科学技術・学術審議会
研究計画・評価分科会
宇宙開発利用部会
X線天文衛星「ひとみ」の
異常事象に関する小委員会
(第3回 H28.6.8)

第26回宇宙開発利用部会における指摘事項のうち 小委員会にて検証を行う事項についての回答(B改訂)

平成28(2016)年6月8日

国立研究開発法人宇宙航空研究開発機構

Z 軸回転時変形

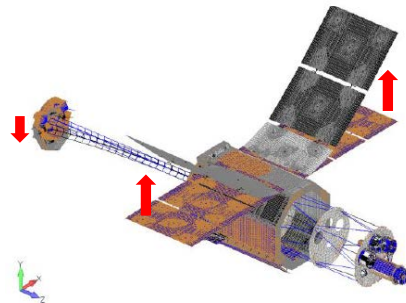
10 回転による分離を想定するのであれば、どのくらいで部位毎の分離をおこなうのか解析結果を示すこと。

構体は打上げ時の厳しい荷重に晒されるため、太陽電池パドル(SAP)と伸展式光学ベンチ(EOB)は収納された状態で打ち上げられ、軌道上で展開・伸展される。そのため、これらの展開・伸展後の状態は他の部位と比較して外荷重に弱い。下表に、許容荷重を超える荷重を発生させる角速度(許容角速度)を解析で求めた結果を示す。

下図に Z 軸回りの回転時の SAP の変形図を示す。図から SAP 取付部に大きな曲げモーメントが生じることがわかる。一方、SAP の Y 軸回りの回転については、SAP 取付部周辺に曲げモーメントが加わらないため、他の軸に比べて許容角速度がかなり大きくなるので省略した。

EOB の X 軸及び Y 軸回りについては、HXI プレートとそれに搭載されている観測機器が回転によって EOB を引っ張り、EOB の 22 段の各段の縦部材にほぼ同じ引張荷重が生じるため、各段の許容角速度もほぼ同じになる。

部位	回転軸 (注)	許容角速度 [deg/s]	許容荷重逸脱部位
SAP	Z 軸	約 150	SAP 取付部周辺
	X 軸	約 150	SAP 取付部周辺
EOB	Z 軸	約 125	EOB 衛星側取付部
	X 軸	約 90	EOB 各段
	Y 軸	約 90	EOB 各段
